Avis délibéré
de la Mission régionale d'autorité environnementale
Corse
sur le projet de carrière sur le territoire de la commune de
Ghisonaccia (Haute-Corse)

N°MRAe
2023CORSE / PC 1

Figure 2 : Zone d'implantation et d'extraction envisagée et la coupe selon le profil C-C (Source : étude d'impact et DREAL)

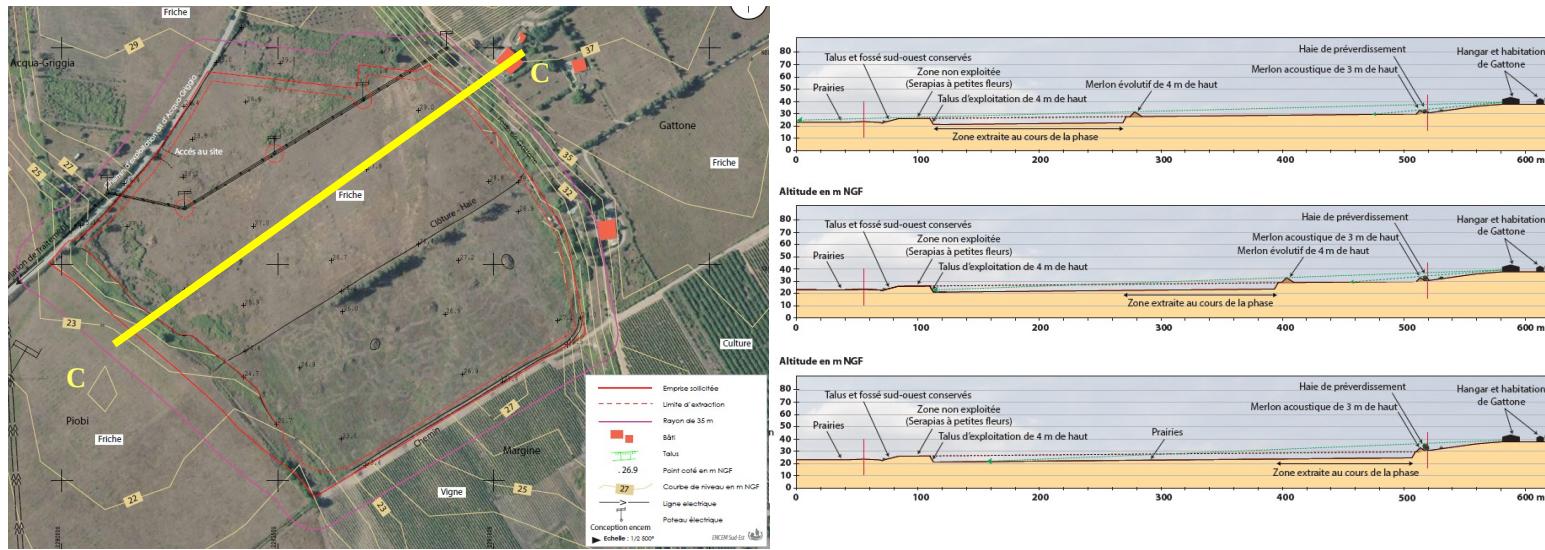
La carrière actuelle voit l'échéance d'exploitation se terminer en 2023, remise en état comprise. Le dossier n'évoque pas la situation de la carrière existante et ne décrit pas les opérations de cessation d'activité et de remise en état du site,

La MRAe recommande de compléter le dossier, en décrivant les opérations liées à la cessation d'activité et à la remise en état du site qui a été exploité.

Figure 3 : Carte des sites favorables en terme de gisement

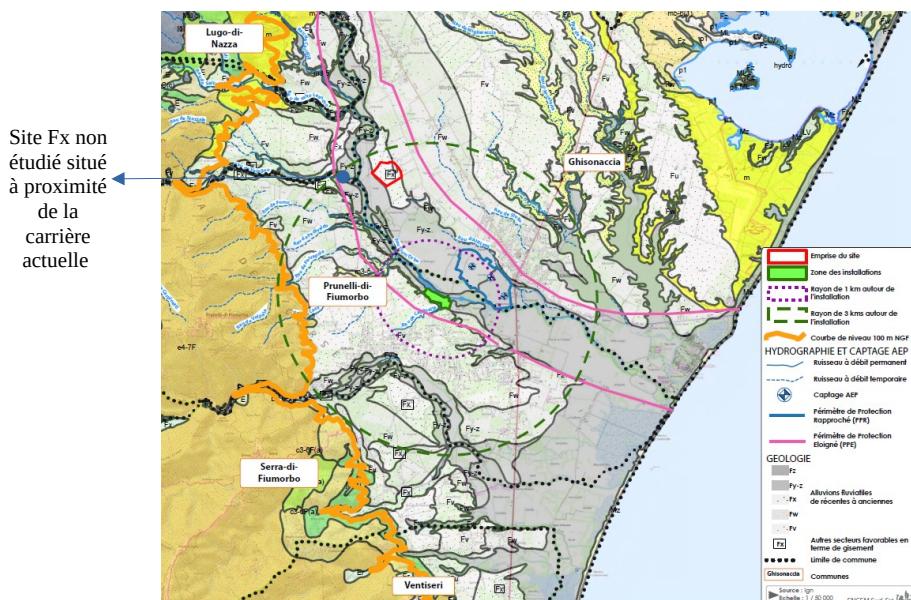
Les compléments de l'étude d'impact indiquent que neuf autres sites ont été étudiés au regard de la ressource minérale recherchée, à savoir des alluvions de type « Fx »². L'étude d'impact ne précise pas les raisons qui conduisent à viser exclusivement ce type de matériaux, en particulier au regard de l'exploitation actuelle de la carrière située dans une zone d'alluvions plus récentes. De plus, il n'est pas précisé pour quelles raisons le site à proximité de la carrière actuelle n'a pas été étudié alors que la cartographie indique qu'il s'agit des alluvions de type « Fx » recherchées.

Les arguments environnementaux avancés pour écarter les autres sites reposent exclusivement sur le fait que tous sont situés au même niveau de sensibilité sur le plan de la biodiversité (aire de répartition de la Tortue d’Hermann) et que les autres sites sont, à juste titre, plus éloignés des installations de traitement existante. Aucune analyse de milieu à partir de relevés de terrain n'a été réalisée pour qualifier les enjeux environnementaux des variantes envisagées. La proximité des habitations n'a également pas été prise en compte dans le choix des variantes.

- ***en expliquant les raisons qui ont conduit à ne pas étudier le site à proximité de la carrière actuelle ;***
- ***en précisant les éléments qui conduisent à prospecter uniquement des secteurs présentant des alluvions de type « Fx » ;***
- ***en réalisant une analyse des milieux sur les variantes projetées, à partir de relevés terrain afin de pouvoir comparer les enjeux environnementaux au-delà de l'aire de répartition de la Tortue d’Hermann ;***
- ***en précisant de quelle manière est prise en compte la plus ou moins grande proximité des habitations.***

Figure 5 : Corridors écologiques associés aux habitats (source : étude d'impact)

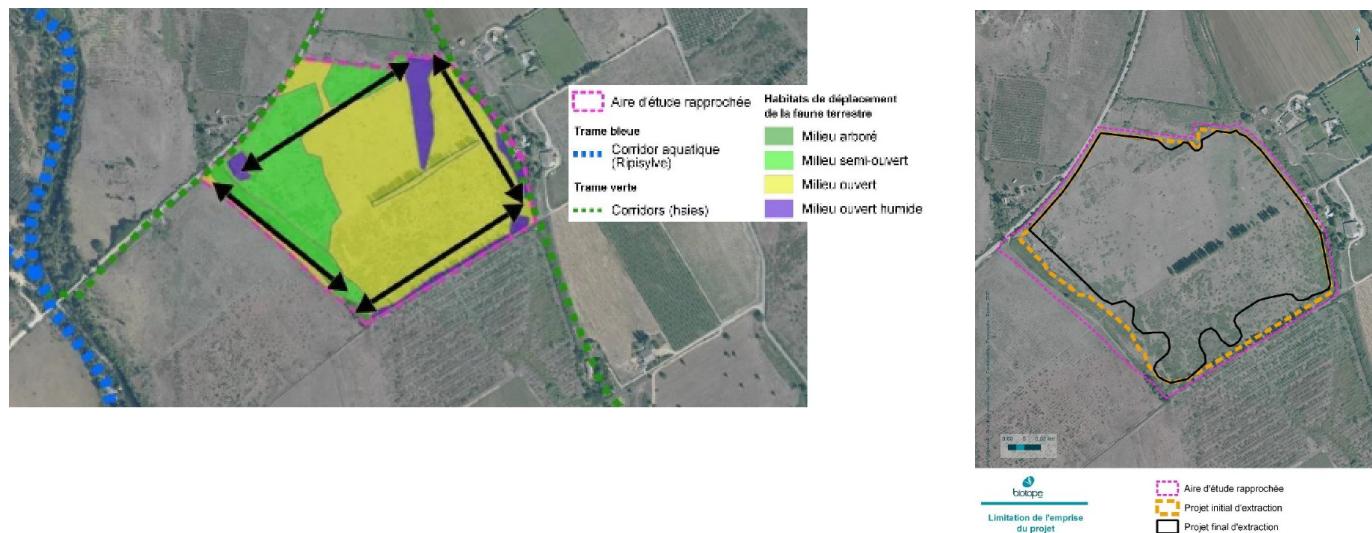
Une haie a été identifiée au centre de la parcelle, mais non reprise comme trame verte dans l'étude d'impact à contrario des haies longeant le site. Pourtant l'étude d'impact confirme l'existence d'une circulation diffuse à l'intérieur du site lui-même⁵.

Concernant les mesures d'évitement des habitats favorables, celles-ci sont limitées en périphérie du site afin de ne pas impacter la flore protégée présente. Les zones et prairies humides (zones favorables pour la reproduction des batraciens, en particulier le crapaud vert) sont incluses dans le périmètre d'extraction et la haie centrale sera entièrement supprimée⁶.

La MRAe recommande de compléter l'étude d'impact en étudiant la possibilité d'éviter les zones et prairies humides et en démontrant l'équivalence écologique des terrains de compensation.

Figure 6 : Aléas du PPRI (en rouge : aléa très fort, en orange : aléa fort, en jaune : aléa modéré, en vert : projet)

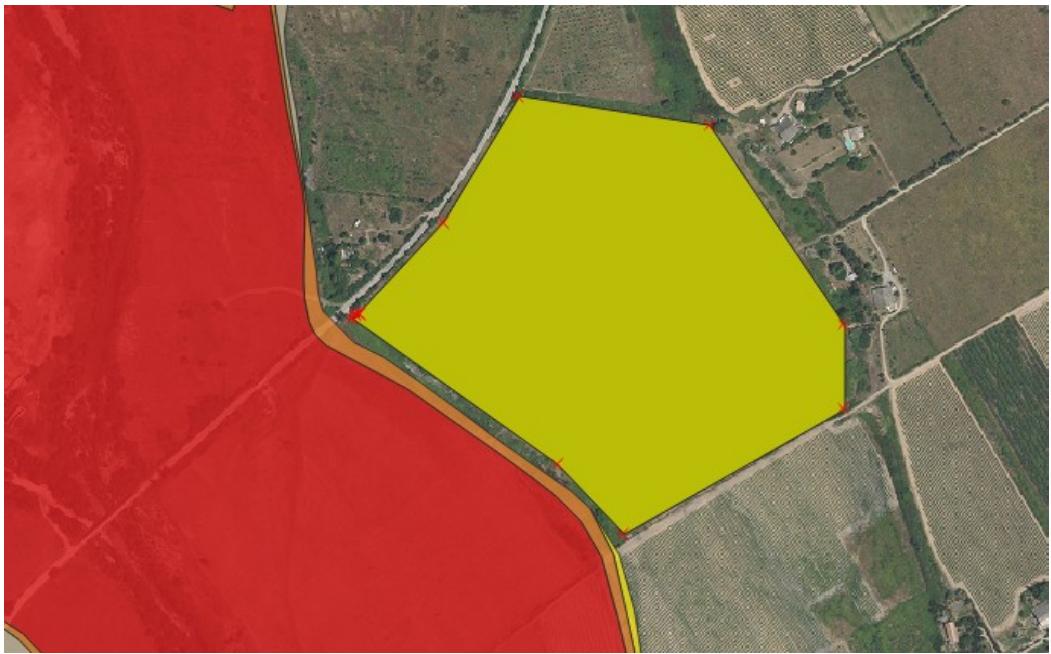
Le projet se situe à proximité immédiate des zones identifiées à risque par le PPRI du Fium'Orbu sur la commune de Ghisonaccia.

Dans le cadre de la demande de compléments par les services instructeurs¹³, il a été demandé d'analyser globalement les axes, les hauteurs et vitesses des écoulements, les éventuelles ruptures d'écoulements, mais aussi plus précisément le fonctionnement des ouvrages de gestion des eaux pluviales (bassins d'orage et de décantation) en cas d'événement pluvieux plus important que celui pris en compte pour leur dimensionnement. En particulier, il n'est pas démontré à ce stade que les écoulements issus de ces bassins ne viendront pas aggraver le risque inondation en aval. Il en est de même pour les eaux déviées du site en tenant compte des caractéristiques de débit associées. Par ailleurs, la demande de recherche de neutralité hydraulique pour des événements de période de retour inférieure à 30 ans n'a pas été étudiée dans l'étude d'impact. .

La MRAe recommande de compléter l'étude d'impact, afin d'assurer une prise en considération adaptée des enjeux majeurs liés aux inondations et à la gestion des eaux pluviales et de démontrer que les mesures envisagées (bassins d'orage et de décantation, infiltration à la parcelle) en limitent suffisamment les effets.
